Løyve til bruksendring og etablering av takterrasse - gbnr 323/203 Frekhaug

Administrativt vedtak: **Saknr: 764/23**
Tiltakshavar: Petter Heskestad Thorgersen
Ansvarleg søker:
Søknadstype: Søknad om løyve til tiltak med ansvarsrett.

VEDTAK

Tegning 1: Tegning av eksisterende godkjente fasade, dat. 28.04.1988.

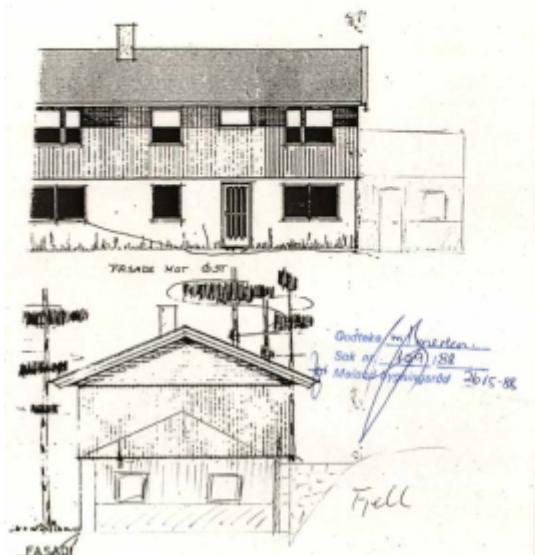
Det er opplyst at planlagt tiltak ikke vil føre til større bygningsmasse, hverken i høyde eller bredde. Det er ikke fremlagt målsatte fasadetegninger som gir grunnlag for å sammenligne eksisterende og ny fasade, men tegningene synes klart å vise at topp levegg på ny terrasse er høyere enn møne på dagens utebod. Tiltaket gir derfor større høyde ved møne, men i enda større grad ved gesims i øst og vest.

I byggetillatelsen fra 1988 ble tilbyggets fasade vist med skråtak, jf. tegning 1. Innvendig bruk av tilbygget fremgikk ikke av tegning eller søknad, jf. tegning 2.

Tegning 2: Tegning av eksisterende godkjent plantegning, dat. 28.04.1988.

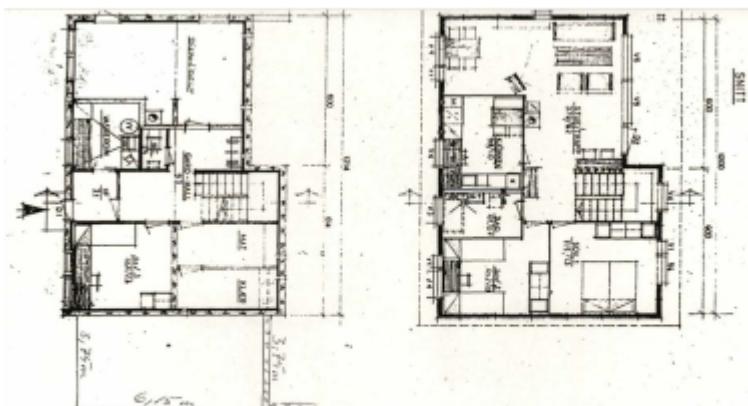
Det er i forord til søknaden opplyst at det er planlagt å bygge om eksisterende bod til soverom og vaskerom. Det er fremlagt plantegning som viser eksisterende bod i underetasje, men ikke plantegning med ny plan for underetasje, vi ber om å få denne tilsendt.

Nabo mener også plantegning manglet i nabovarselet. Ansvarlig søker/tiltakshaver la ved samtlige tegninger, inkl. plantegning, i nabovarselet til alle naboer. Innvendig planløsning vil ha liten/ingen relevans for nabo på bnr. 213 men for ordens skyld oversendes plantegning igjen til nabo.

Fasadtegning av omsekt tiltak.

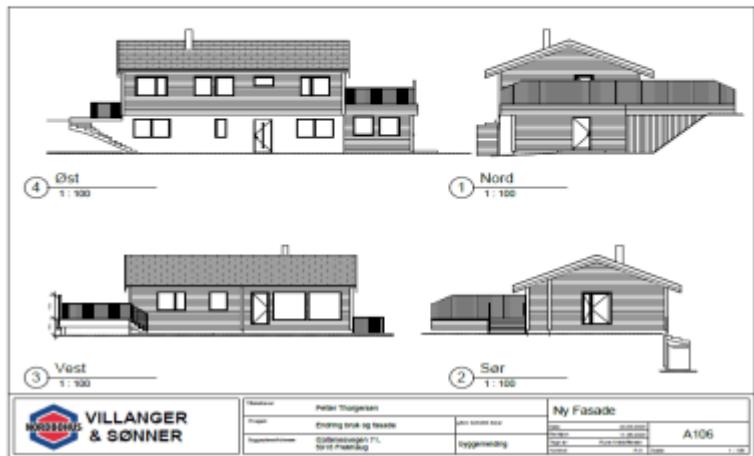
Ut fra de fremlagte tegningene, ser det også ut til at utspringet under den planlagte takterrassen går lenger mot nord enn eksisterende bygning. Det innebærer at avstand til grensen blir mindre enn dagens 2,3 meter. Dette er i så fall et forhold som i seg selv krever dispensasjon.

Naboen mener at tiltaket med ombygging og fasadeendring av tilbygget vil medføre endring i solforhold og utsikt, samt økt innsyn til nabo. Det hevdes også at vilkårene for dispensasjon fra nabogrense ikke er oppfylt. Det vises særlig til at fasadeendring – særlig endring av fasade/tak og terrasse på selve tilbygget – medfører en høyere topp på tilbygget enn hva dagens situasjon har, herunder at levegg vil bli høyere enn topp møne på eksisterende tilbygg, samt at gesimsen utvides i øst og vest.

Tiltakshaver er av en annen oppfatning enn nabo. Den anførte høydeforskjellen i møne og gesims medfører minimale endringer i solforhold og utsikt for nabo. Ansvarlig søker og tiltakshaver har – så langt som mulig – forsøkt å tilpasse tiltaket slik at ulempene reduseres for nabo. Det vises bla. til at leveggen mot nabo skrår nedover i sørlig og vestlig retning hvor naboen har deler av sin utsikt. På denne måten vil tiltaket ikke påvirke sol- og utsikt i nevneverdig større grad enn dagens situasjon og eventuelle ulepper for nabo minimeres, jf. bilde fra naboenas terrasse jf. fasadetegning retning øst/nord under.

Nabo har påpekt at utspringet under terrassen går lenger mot nord enn eksisterende bygning. Forholdet tas til etterretning og den mindre endringen i utspringets avstand mot nabogrensen er derfor inntatt i dispensasjonssøknaden, jf. vedlegg B-1.

Nabo mener at endringen av tak og terrassedør på tilbygget vil «forsterke ulempen med innsyn betraktelig», ettersom hans bolig ligger 1 meter lavere i terrenget. Tiltakshaver mener dette ikke er riktig og at leveggen - som er planlagt 1,6 meter høy - i stor grad avhjelper eventuelle innsynsulemper naboen mener at tiltaket medfører.

Tiltakshaver har imidlertid søkt å tilpasse tiltaket best mulig for nabo med at leveggen skrår nedover og eventuelle innsynsulemper for nabo blir minimert ved at levegg oppføres.

Plan- og snittegning av omsøkt tiltak.

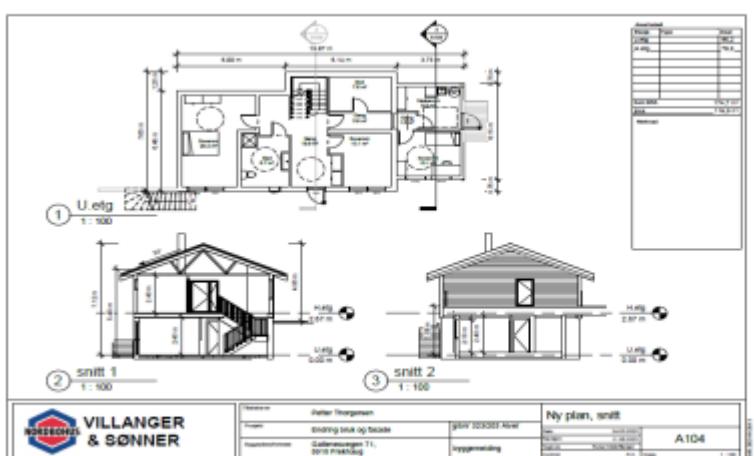
Det kan ikkje gjevast fråvik frå TEK17 § 13-7 knytt til lysinnslipp. Kommunen vurderer at det omsøkte tiltaket ikkje krev fritak for gang og vaskerom. Soverom reknast som et oppholdsrom og må følgje krava føresett i § 13-7 andre ledd. I soverom må vindu følga de preakepterte løysningane som er skissert i veiledinga til byggeteknisk forskrift på direktoratet for byggkvalitet sine side.
